WYNIKI KONSULTACJI SPOŁECZNYCH

Uwagi w ramach konsultacji projektu budowy ul. Perłowej i Krabowej w Osielsku przeprowadzonych w dniach 24.03.2022 – 08.04.2022 r.

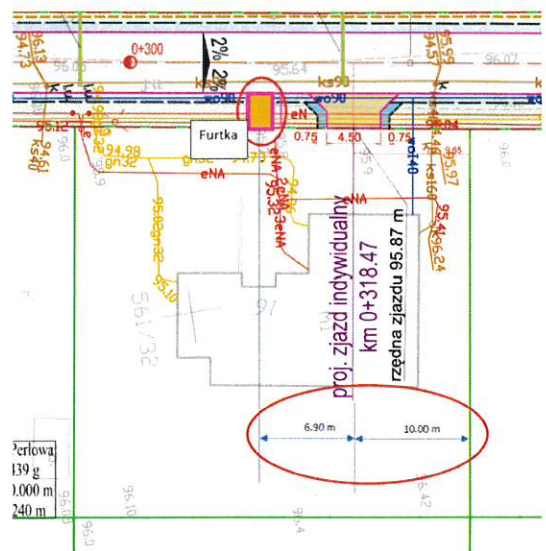
W nawiązaniu do korespondencji poniżej mam jeszcze jeden komentarz do projektu budowy drogi przy ul. Krabowej. Chodzi o moją działkę nr 561/32 na ul. Krabowej 16. Otóż, po pierwsze w projekcie nie uwzględniono podejścia do furtki, po drugie chciałbym prosić o małą korektę wymiarów dotyczących wjazdu na posesję. Aktualnie oś wjazdu na posesję jest w odległości 965 cm od granicy działki (licząc od lewego słupka granicznego, patrząc od strony ul. Krabowej). Ja chciałbym prosić o korektę, (jeżeli ciągle jest taka możliwość) i umieszczenie osi wjazdu na działkę w odległości 1000 cm od granicy działki (licząc od lewego słupka granicznego, patrząc od strony ul. Krabowej). Dodatkowo, w związku z tym, że nie naniesiono w projekcie podejścia do furtki wejściowej na posesję chciałbym prosić o naniesienie osi podejścia do furtki wejściowej na posesję w odległości 1690 cm od granicy działki (licząc od lewego słupka granicznego, patrząc od strony ul. Krabowej). Poglądowy schemat z naniesionymi moimi propozycjami wymiarów przedstawiam w załączniku.

Odpowiedź: Powyższy wniosek został przekazany projektantowi do uwzględnienia w projekcie

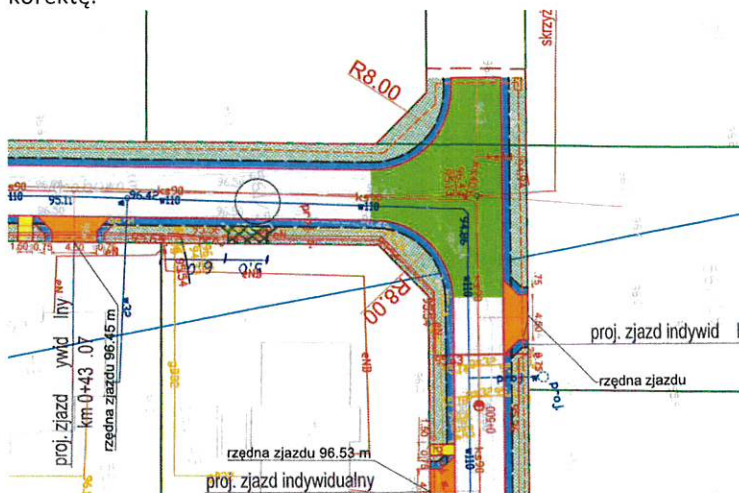
w udostępnionym projekcie ulicy Krabowej, na wysokości działki 561/46, czyli domu Krabowa 24, nie jest uwzględniona furtka. Czy trzeba dokonać dodatkowego zgłoszenia, czy wykonawca dokona adaptacji na miejscu?
Z wyrazami szacunku

Odpowiedź: Powyższy wniosek został przekazany projektantowi do uwzględnienia w projekcie

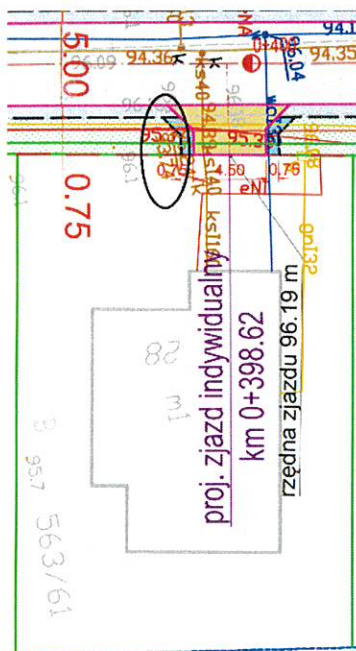
W związku z przedstawionym Przez Państwa projektem budowy drogi ul. Perłowa - Krabowa / Jantarowa w Osielsku jako właścicielka nieruchomości położonej na działce nr 561/30 zgłaszam uwagi co do zaprojektowanego wjazdu na teren mojej nieruchomości. Zaprojektowany w chwili obecnej wjazd jest o szerokości zaledwie 4,50 metra i stanowi on wjazd do garażu dwu stanowiskowego, gdzie brama garażowa jest szerokości 6 metrów. Ponadto w projekcie nie uwzględniono wejścia głównego / bramki (szerokość wejścia do budynku - chodnika wynosi ponad 2,5 metra)

W celu dogodnego korzystania z wjazdu jak i głównego wejścia do budynku proszę o zmianę obecnego projektu i zaprojektowanie jak najszerszego wjazdu połączonego z głównym wejściem- analogicznie jak na działce nr 561/14.

Odpowiedź: Powyższy wniosek został przekazany projektantowi do uwzględnienia w projekcie. Nie mniej jednak zgodnie z przepisami prawa szerokość zjazdu nie może być większa niż szerokość jezdni, w związku z powyższym maksymalna szerokość wjazdu do dz. 561/30 wynosić może 5,0 m. Dodatkowo zaprojektowane zostanie dojeżdżenie do furtki o szerokości 2,5 m.

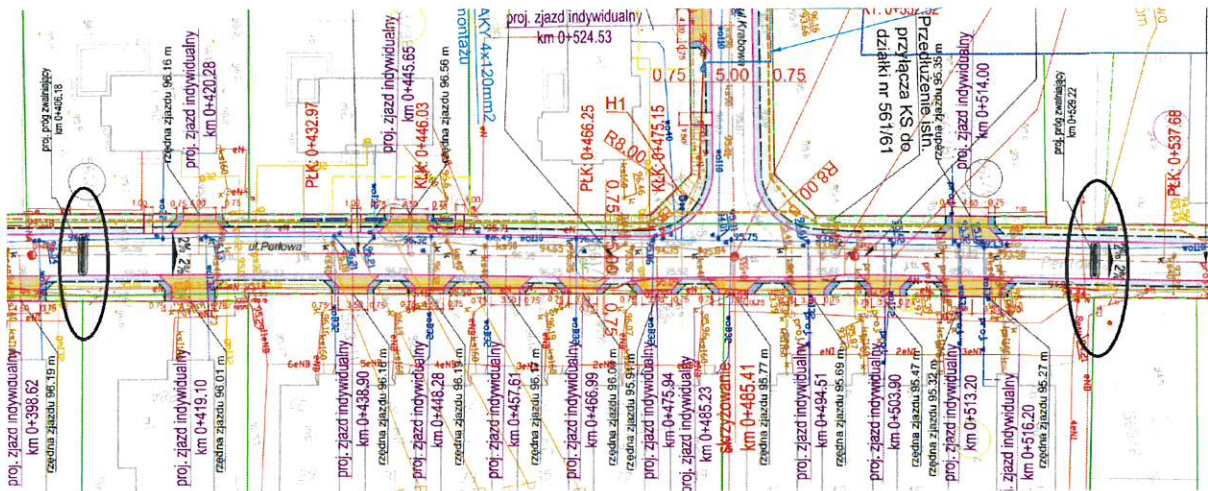
W związku z trwającymi konsultacjami społecznymi dotyczącymi budowy drogi ulicy Perłowej w Osielsku, pragnę poinformować, że na mapce nie uwzględniono dojeżdżania z jezdni do furtki na posesję przy ulicy Perłowej 28 nr działki 563/61 - zaznaczono czarną elipsą.

Ponadto chciałbym zauważyć, że skrzyżowanie ulicy perłowej z ulicą krabową nie posiada wyniesienia powierzchni, co może skutkować zwiększoną prędkością przejazdu pojazdów kołowych w obszarze zabudowania jednorodzinne.

Odpowiedź: Powyższy wniosek dotyczący dojeżdżania do furtki został przekazany projektantowi do uwzględnienia w projekcie.

Odnosnie kwestii wyniesienia skrzyżowania w km 0+485,41 informuję, iż nie ma takiej możliwości ze względu na problem dostosowania się wysokościowo do istniejących zjazdów indywidualnych do budynków jednorodzinnych. Wychodząc naprzeciw Państwa oczekiwaniom proponujemy zainstalowanie dwóch progów zwalniających. Lokalizacja zgodnie z poniższym rysunkiem (zaznaczenie w elipsie).

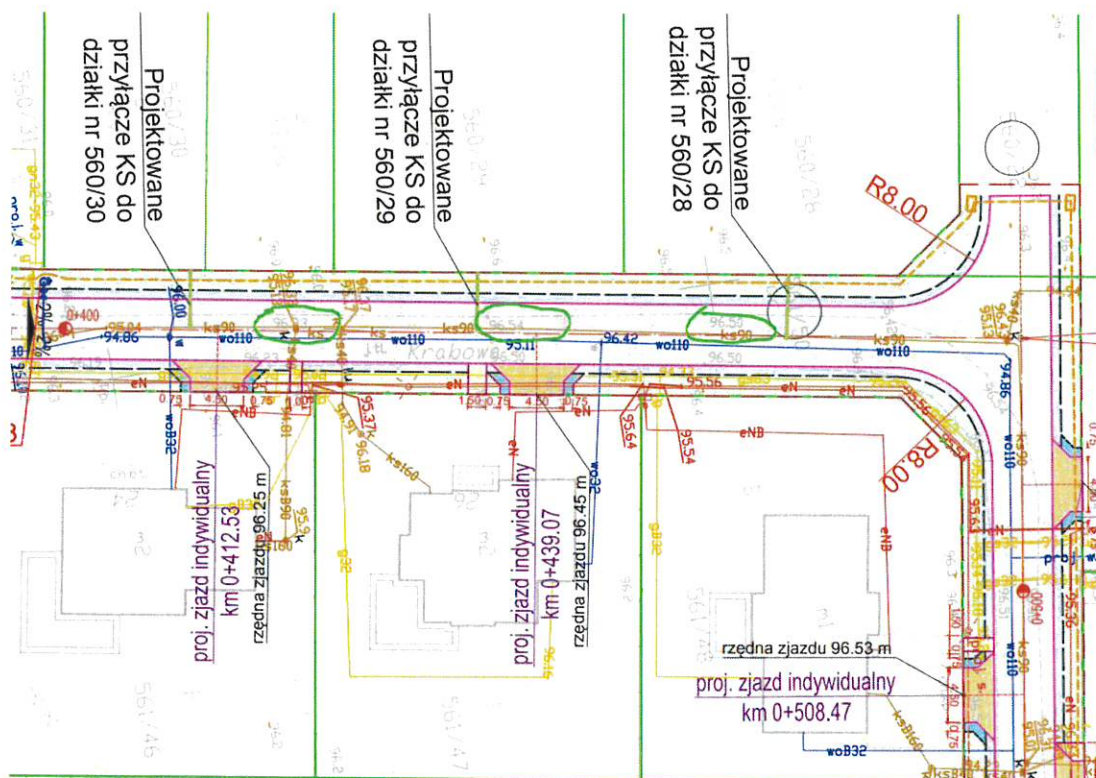
Po analizie projektu ulic Krabowa / Perłowa, zgłaszamy uwagę dotyczącą wysokości projektowanej drogi przy działce 561/47 0+439,07.

Prosimy o osiągnięcie równomiernego nachylenia spadku drogi w kierunku ulicy Bałtyckiej.

- 561/46 jest na wysokości 96,33 (zakreślone na zielono)
- 561/48 wysokość 96,50 (zakreślone na zielono)
- natomiast przy naszym wyjeździe 96,54 (zakreślone na zielono)

Stan dzisiejszy jest podniesiony z racji wielokrotnego utwardzania drogi w tym miejscu zarówno przez gminę jak przez nas. Naszym zdaniem na wysokości naszego wyjazdu poziom drogi na jej środku powinien wynosić około 96,40. Utrzymanie aktualnej wysokości drogi 96,54 spowoduje, że po wykonaniu utwardzenia z kostki opady deszczu będą zalewać teren wjazdu do naszego domu.

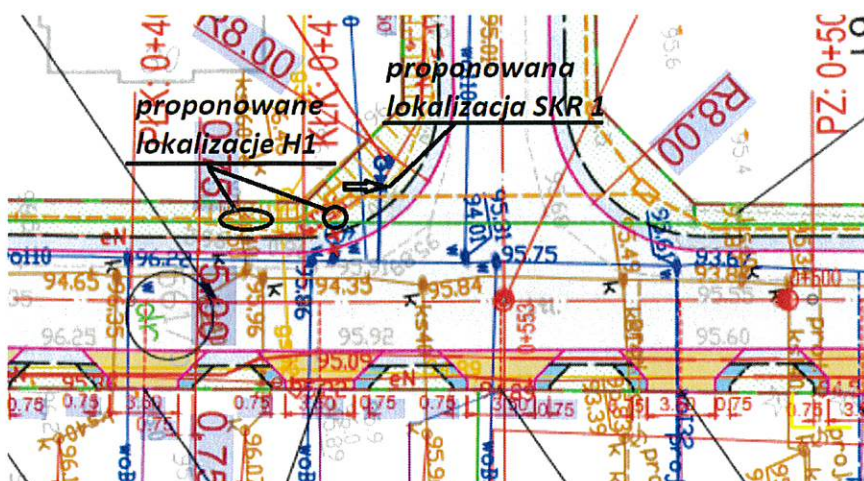
1. Szerokość bramy wjazdowej na działkę 561/39 ma wymiar 4,20 m, a nie jak podano w projekcie 4,00 m.
2. Wnioskuje o ponowne przeanalizowanie trasy kanału technologicznego i umiejscowienia hydrantu.

Z powodu istniejącej skarpy przy skrzyżowaniu 0+485.41 ciężko będzie umiejscowić studzienkę SKR 1 oraz hydrant H1 wg projektu, bez uszkodzenia ogrodzenia. Poza tym, pomiędzy proponowanymi obecnie studzienkami technologicznymi SKR 1 na w/w skrzyżowaniu, występować będzie duża różnica poziomów (około 1 m) na krótkim 14 m odcinku. W związku z powyższym proponuję przesunięcie studzienki bliżej wyłaszczenia w kierunku drogi oraz przesunięcia hydrantu H1 (szczegóły w załączniku). Ewentualnie proponuję przenieść kanał technologiczny na drugą stronę ulicy Perłowej, gdzie potencjalnie jest więcej możliwych przyłączy teletechnicznych. Przy braku tego kanału hydrant H1 nie będzie musiał być ustawiony na omawianej wcześniej skarpie, za to mógłby być bliżej obecnej swojej lokalizacji, analogicznie jak hydrant na skrzyżowaniu 0+256.93, bo nie będzie kolidował ze studzienką.

Odpowiedź ad. 1: Powyższy wniosek dotyczący szerokości bramy został przekazany projektantowi do uwzględnienia w projekcie.

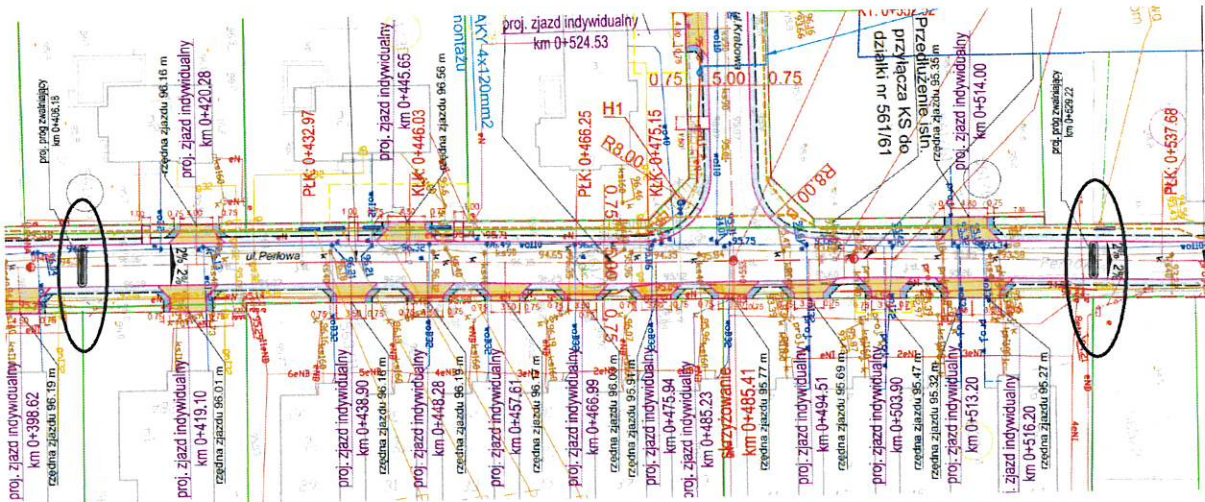
Po przeanalizowaniu przedstawionego do konsultacji projektu "Budowa ul. Perłowej i Krabowej w Osielesku" zgłaszamy następującą uwagę dotyczącą braku zastosowania fizycznego spowalniania ruchu w postaci "wyniesionego skrzyżowania" na skrzyżowaniu ul. Krabowej i Perłowej 0+485.41, analogicznie jak na pozostałych skrzyżowaniach: 0+479.23, 0+014.29, 0+261.96, 0+072.32.

Brak „wyniesionego skrzyżowania” spowoduje, że na prostym ponad 330 metrowym odcinku ulicy Perłowej pomiędzy ulicami Jeziorańską a Jantarową samochody będą poruszać się z bardzo dużą prędkością, jak ma to już obecnie miejsce. Dodatkowo droga ta jest jedyną w okolicy, która łączy dwie ulice kategorii wyższej, tj. ul. Jeziorańską z ul. Bałtycką (ul. Lazurowa jest ślepa), co generuje dodatkowy ruch, nie tylko przez jej mieszkańców. Z uwagi na fakt, że projektowany jest ciąg pieszo-jezdny narażać to będzie mieszkańców na niebezpieczeństwo. Samo ograniczenie prędkości w postaci oznakowania pionowego nie rozwiąże problemu.

Alternatywnym akceptowalnym dla nas rozwiązaniem tego problemu będzie wprowadzenie do projektu progów zwalniających przed, jak i za omawianym skrzyżowaniem z zachowaniem odległości wymaganych przepisami.

Odpowiedź: Nie ma możliwości wyniesienia skrzyżowania w km 0+485,41, ze względu na problem dostosowania się wysokościowo do istniejących zjazdów indywidualnych do budynków jednorodzinnych. Wychodząc naprzeciw Państwa oczekiwaniom proponujemy zainstalowanie dwóch progów zwalniających. Lokalizacja zgodnie z poniższym rysunkiem (zaznaczenie w elipsie).
